多気認定こども園新築工事基本設計に係るワークショップ開催報告

多気町　こども課

令和 8 年 4 月に開園を予定している多気認定こども園の整備に係るワークショップを下記のとおり開催いたしました。

第 1 回

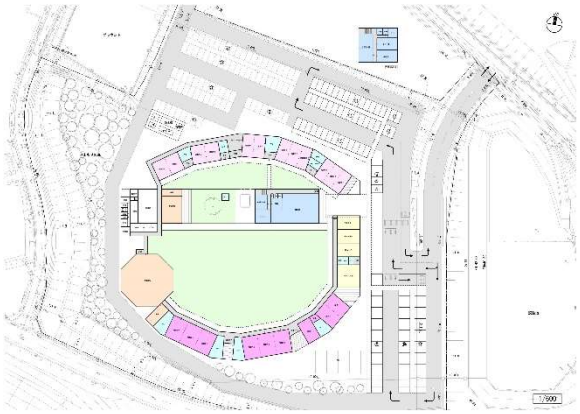
・各保育室から直接入れるトイレがほしい。
・0、1 歳児の保育室にも廊下がほしい。
・園児の受け渡しは、各保育室前で行いたい。
・各保育室は家具の間仕切りではなく壁で明確に分けてほしい。
・管理棟を 2 階建てにすることで、乳児室が暗くなってしまうのではないか。
・保護者と交差しない職員用出入口が職員駐車場に近い位置にほしい。
・外部の手洗い足洗いは各学年の前にほしい。
・資材庫と倉庫が少ないので増やしてほしい。

・森や畑に行くため、玄関以外の出入口も設置してほしい。
・南の駐車場を一周して道路へ戻る所で入る車と出る車とが交錯して危険なので、できるだけ交差せず混まない安全なルートを考えてほしい。
・未満児と幼児の兄弟がいる保護者が濡れずにいける通路がほしい。
・廊下については、テラス側ではなく外側にしてほしい。
・配膳のこともあるので、遊戯室は通らず保育室に行ける廊下がほしい。
